STADTVERWALTUNG FÜRSTENFELDBRUCK

Beschlussvorlage Nr. 2879/2022

Betreff/Sach-antragsnr.	Antrag auf Vorbescheid: Neubau von zwei Einfamilienhäusern mit vier offenen Stellplätzen , Flur-Nr. 1799/7, Gemarkung Fürstenfeldbruck (Lützowstraße), in zweiter Reihe			
TOP - Nr.	Ö 6	Vorlagenstatus	öffentlich	
AZ:	V-2022-18-2	Erstelldatum	21.11.2022	
Verfasser	Schnödt, Andreas	Zuständiges Amt	Amt 4 Amt 3	
Sachgebiet	42 Bauverwaltung	Abzeichnung OB:		
		Abzeichnung 2. Bgm:		
Beratungsfolge		Zuständigkeit	Datum	Ö-Status
1	Planungs- und Bauausschuss	Entscheidung	17.05.2023	Ö

Auszug Lageplan – siehe Anlage 1

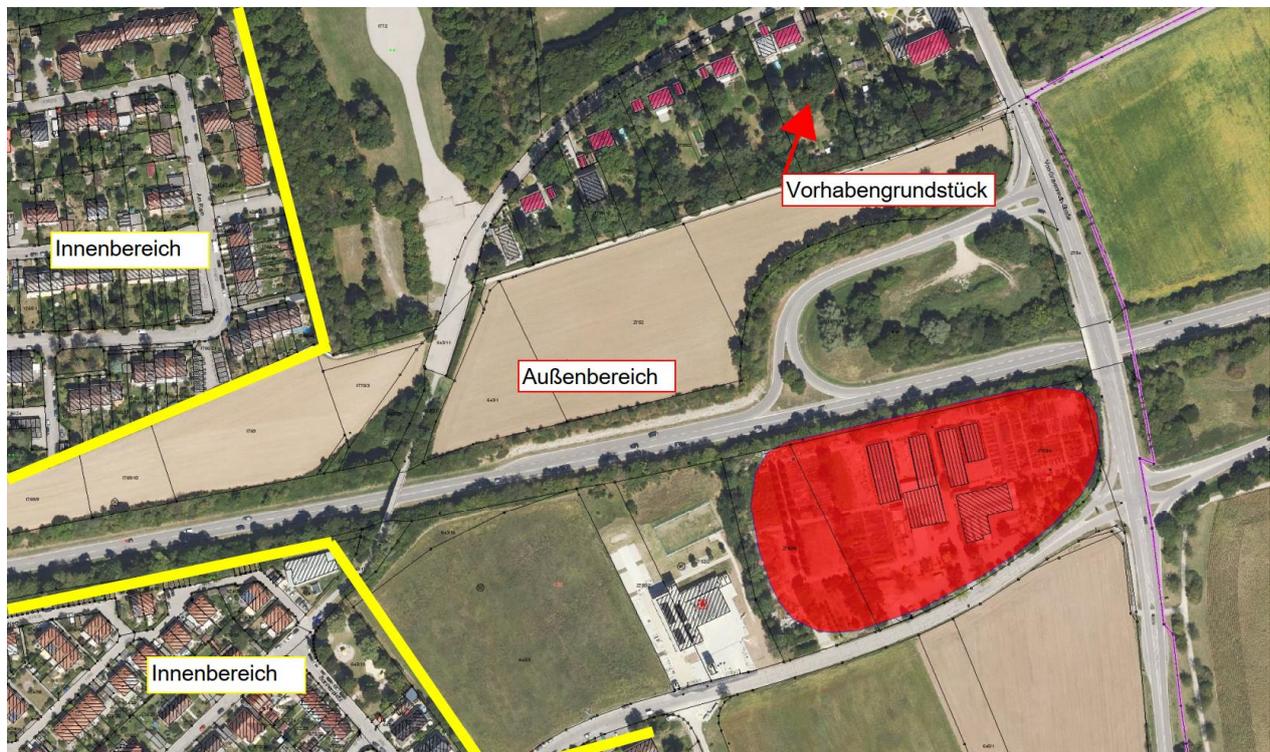
Die Bebauungstiefe bis zur Außenkante der Häuser beträgt zwischen 50-53m von der Grundstücksgrenze aus gemessen (Bezugsfall Lützwowstraße 4a ca. 45m).

Der rechtsgültige Flächennutzungsplan sieht im Norden des Baugrundstücks Wohnbebauung und im Süden einen Grünzug mit Baumbestand vor. Die geplanten Hauptgebäude liegen mit einer Fläche von etwa 1-2 m zunächst nicht mehr auf der dargestellten Wohnbaufläche, sondern ragen in den Grünzug hinein. Aufgrund der bestehenden Parzellenunschärfe des Flächennutzungsplans kann davon ausgegangen werden, dass diese Geringfügigkeit nicht im Widerspruch zum Flächennutzungsplan steht. Allerdings sieht die eingereichte Planung auch Terrassen mit einer Tiefe von etwa 3m im Süden der Hauptgebäude vor. Dadurch ergibt sich eine Tiefe von zusammengekommen etwa 4-5m, die in den dargestellten Grünzug hineinragt und nicht mit einer Parzellenunschärfe zu vertreten ist. Somit beeinträchtigt das Vorhaben in der eingereichten Form gemäß § 35 Abs. 3 Nr. 1 BauGB den öffentlichen Belang „Darstellungen des Flächennutzungsplans“.

Das Bauvorhaben ragt jedoch in der beantragten Form in den im Flächennutzungsplan dargestellten Grünzug hinein.

Es wird empfohlen, die geplanten Terrassen im Süden an anderer Stelle weiter nördlich nachzuweisen oder zu entfernen. Eine weitere Möglichkeit könnte die Verschiebung des Vorhabens Richtung Norden sein, so dass die Terrassen nicht mehr in den Grünzug hineinragen und damit nicht mehr den Darstellungen des Flächennutzungsplans widersprochen wird. Das Heranrücken an das nördliche Baudenkmal ist dabei jedoch nochmals mit der Denkmalschutzbehörde abzustimmen.

Der Lage der Hauptbaukörper, die sich aufgrund der Parzellenunschärfe noch innerhalb den Darstellungen des rechtsverbindlichen Flächennutzungsplans für Wohnen befinden, kann wie dargestellt zugestimmt werden. Der Lage der Terrassen südlich der Baukörper kann nicht zugestimmt werden.

Das eingereichte Vorhaben ist im Außenbereich planungsrechtlich nicht zulässig. Es kann hier auch nicht zugelassen werden, da öffentliche Belange entgegenstehen. Entfallen die Terrassen im Süden, befindet sich das Vorhaben innerhalb der Fläche für Wohnbebauung des Flächennutzungsplans und ist dann planungsrechtlich zulässig, sofern die Erschließung gesichert ist.

Die Bauverwaltung kommt daher zu dem auf Seite 1 formulierten Beschlussvorschlag, dass dem eingereichten Vorhaben planungsrechtlich zugestimmt wird, wenn die Terrassen im Süden entfallen und somit das Vorhaben nicht in den dargestellten Grünzug des rechtsverbindlichen Flächennutzungsplans hineinragt.
